改善箇所説明図①

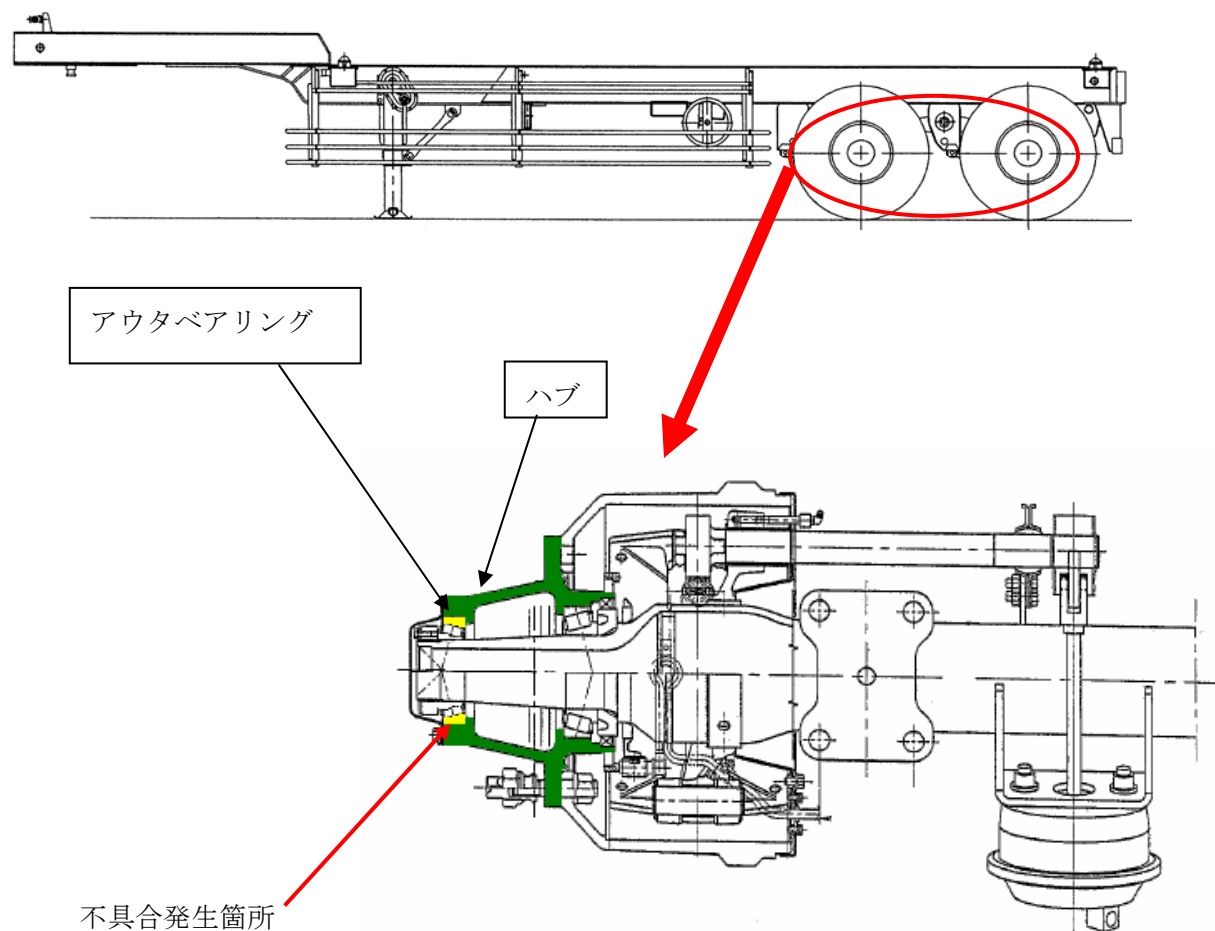
《基準不適合箇所》

ホイールハブにおいて、アウトベアリングの保持力が不足しているため、圧入面で滑りが生じ、ホイールハブが摩耗するものがある。そのため、そのままの状態で行くと、ホイールハブとアウトベアリングの隙間が大きくなり、最悪の場合、アウトベアリングが破損し、走行不能となるおそれがある。

《改善内容》

ホイールハブを対策品と交換する。
